改善箇所説明図

基準不適合発生箇所

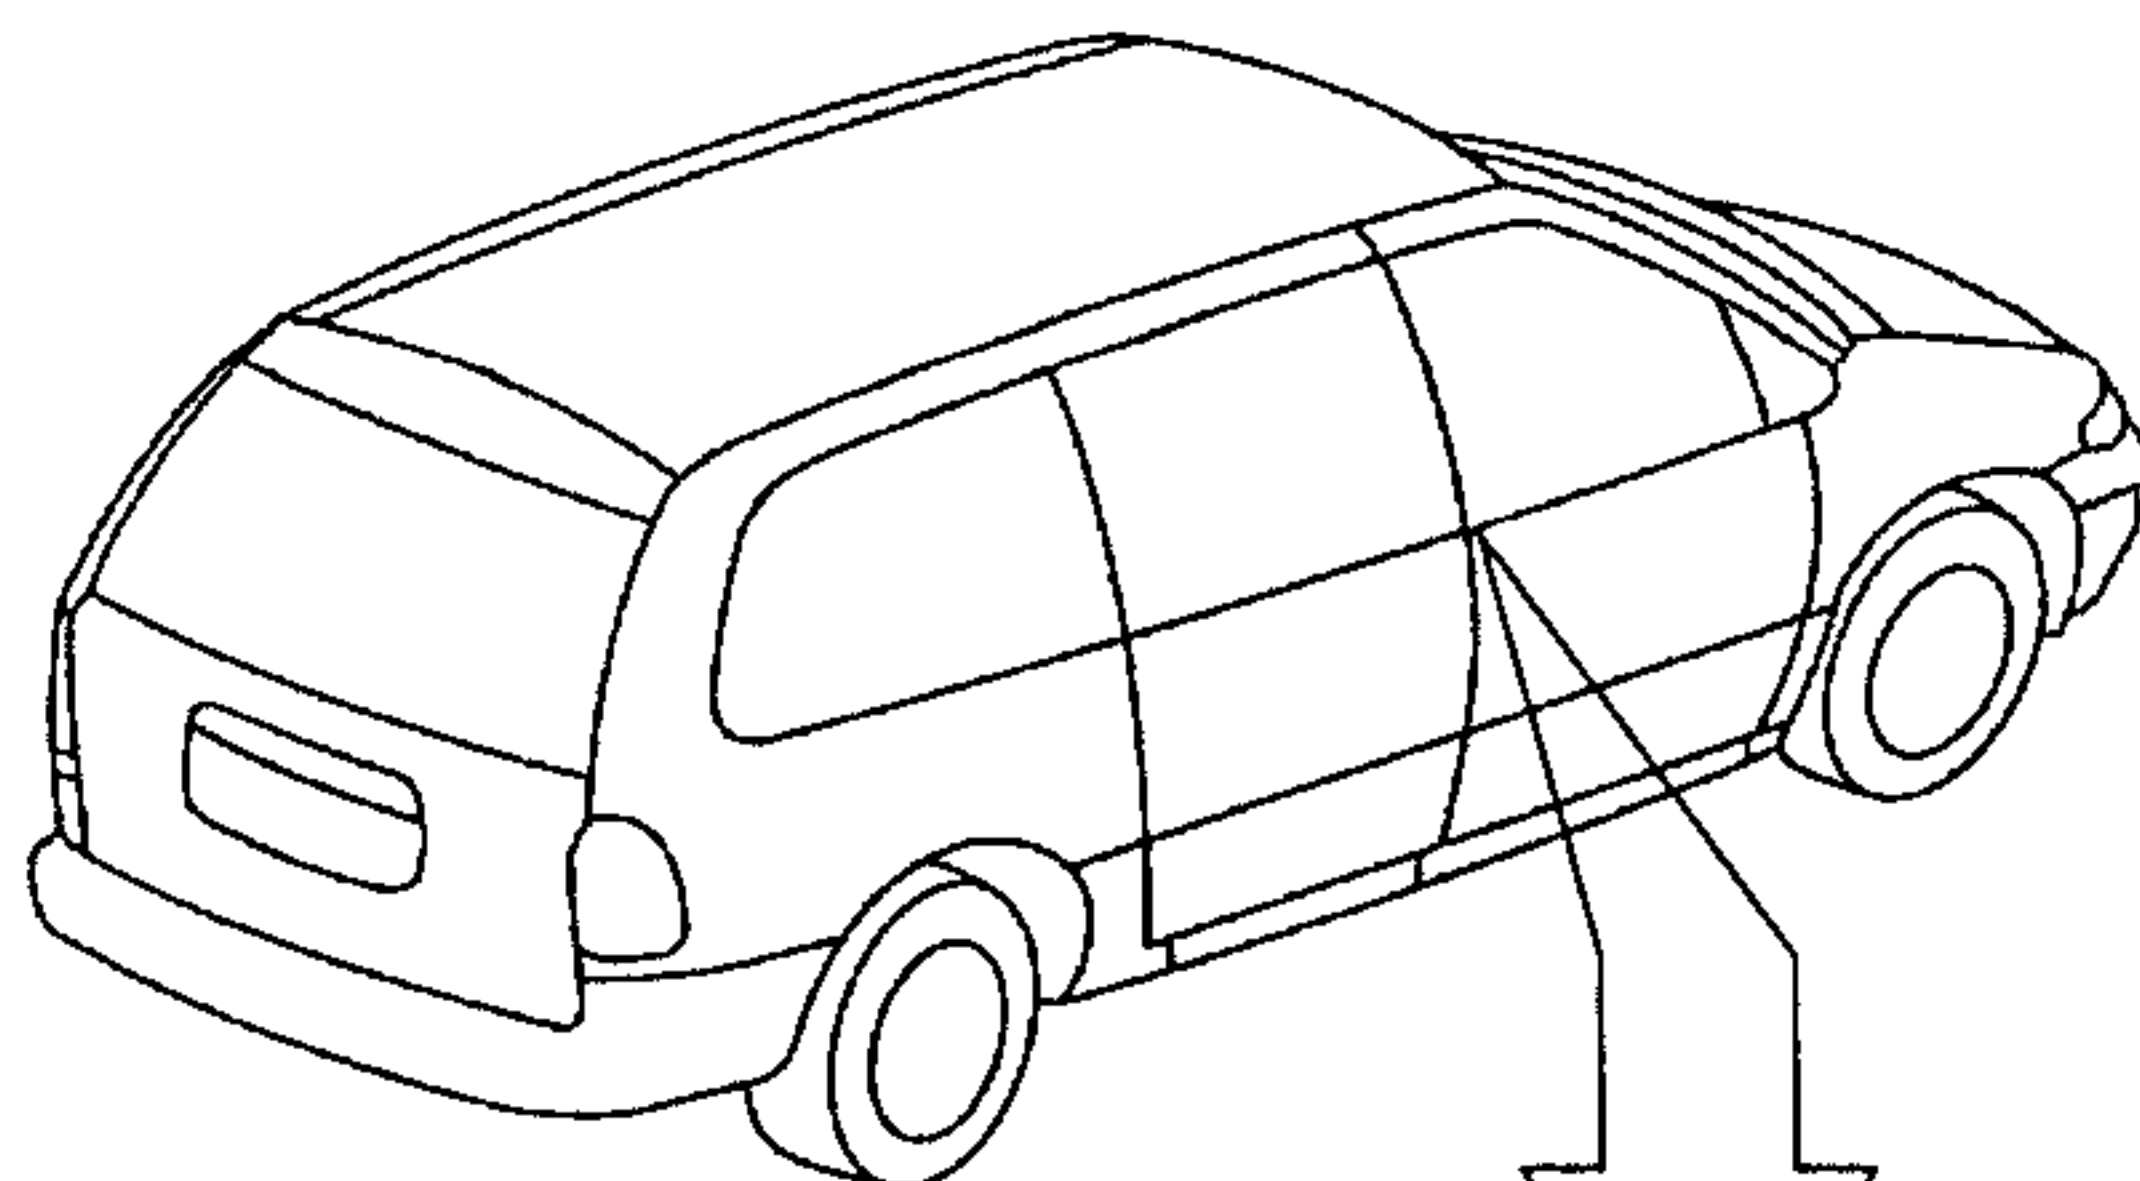
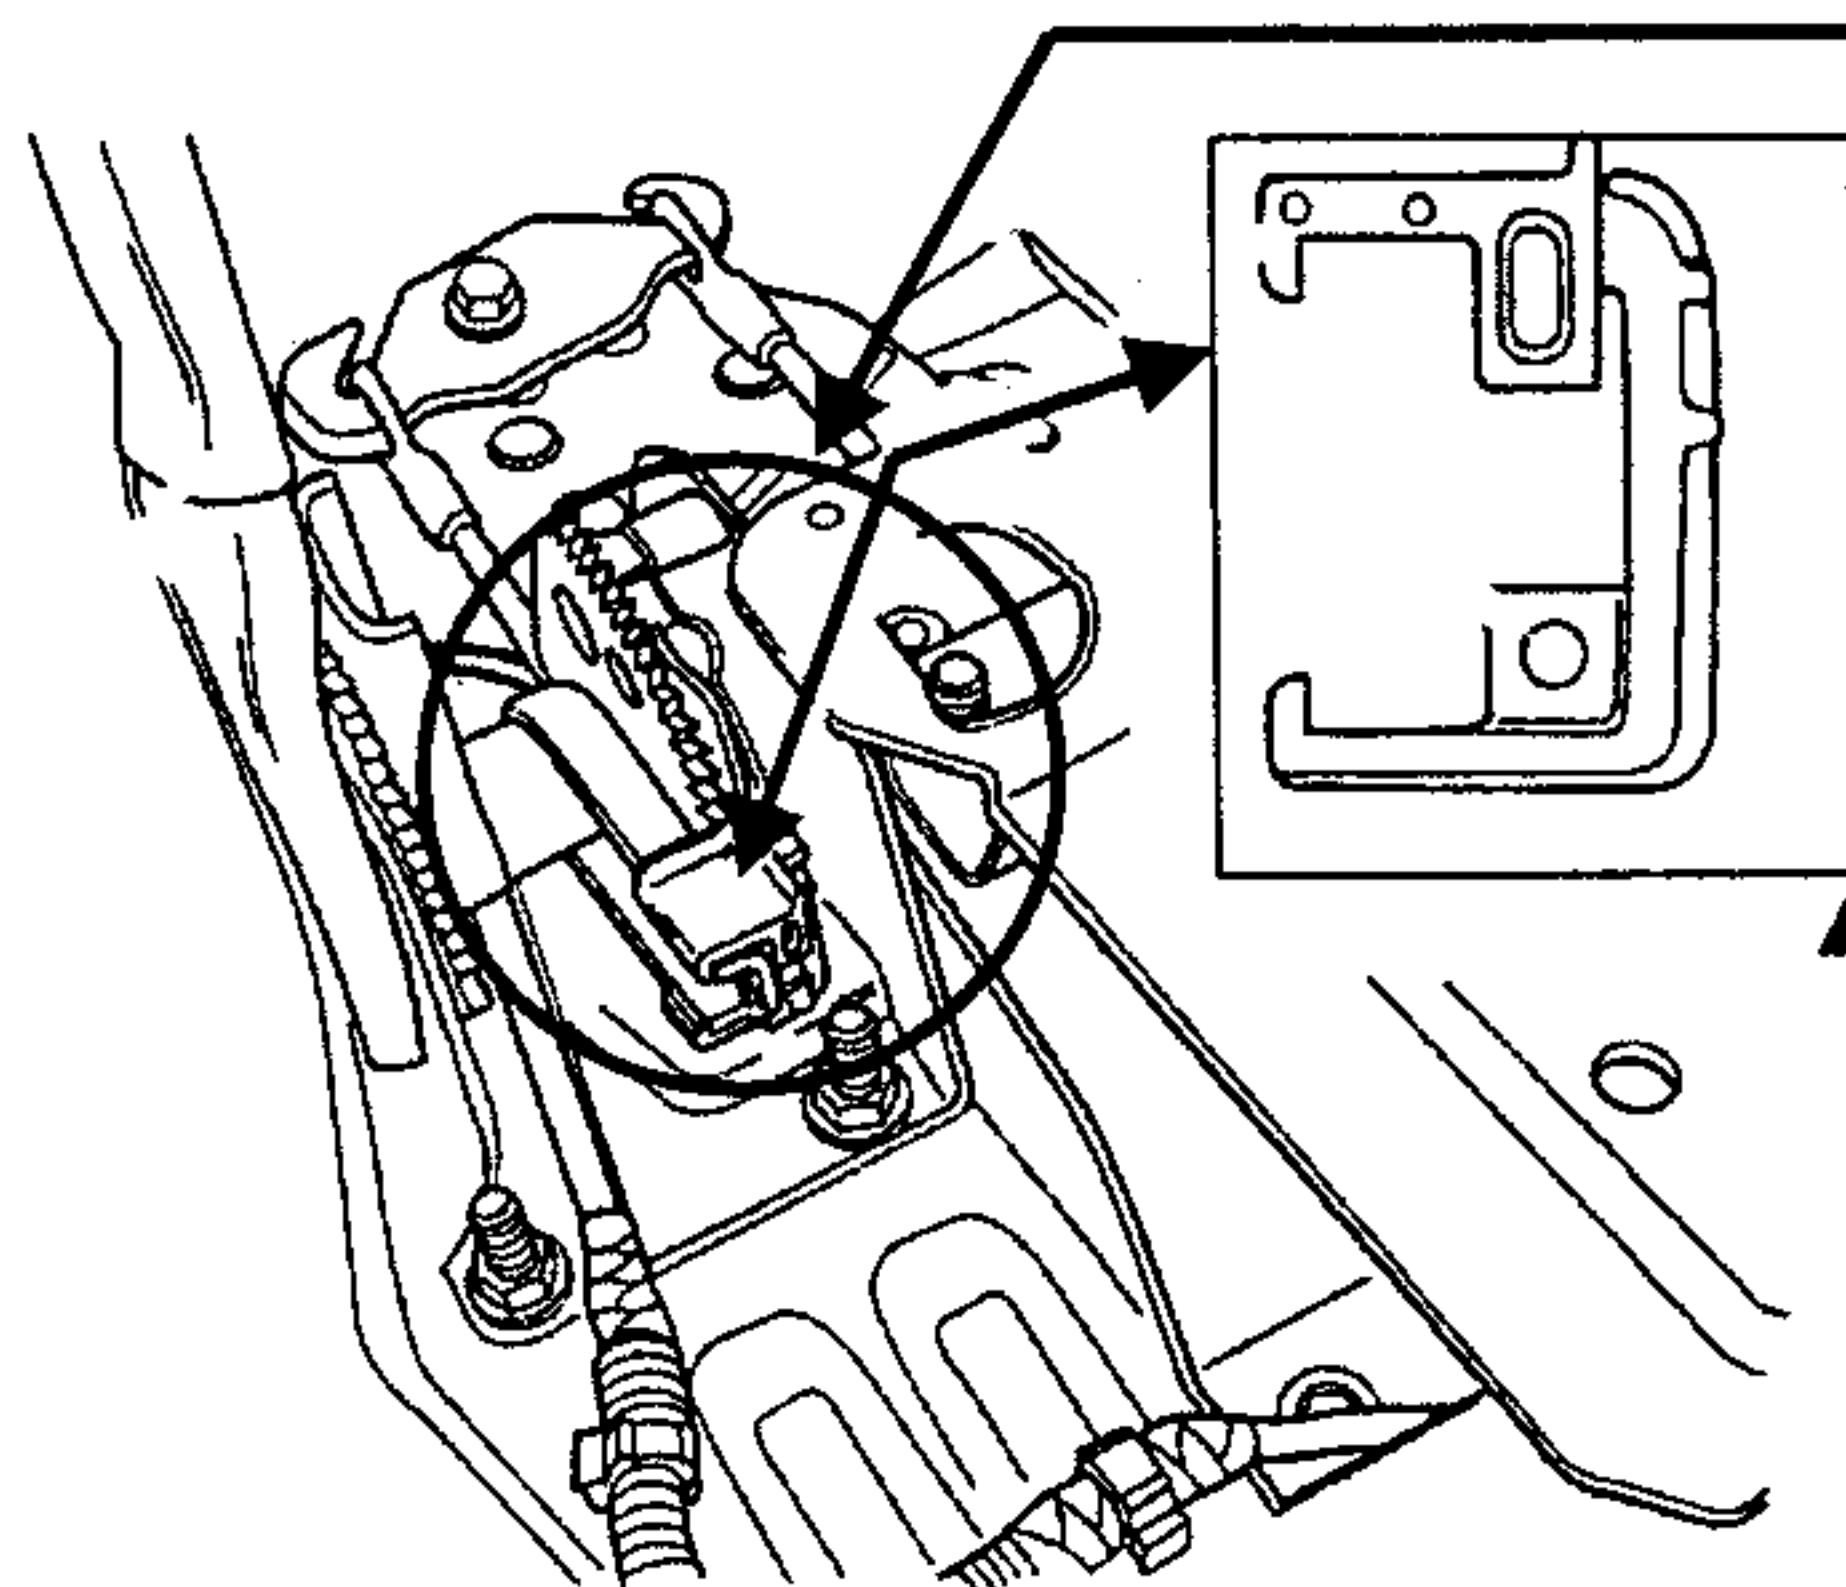
駐車ブレーキにおいて、ブレーキレバーの引きしろを自動的に調整する機構の設計が不適切なため、調整機構の歯止め部の噛み合いが不十分なものがあり、そのままの状態で使用を続けると、当該歯止め部の噛み合いが外れ、ブレーキワイヤーの引きしろが伸び、駐車ブレーキレバーを操作しても駐車制動力が不十分となるおそれがある。

駐車ブレーキロックアウト・クリップ

全車両、当該機構の歯止め部にクリップを取付ける。
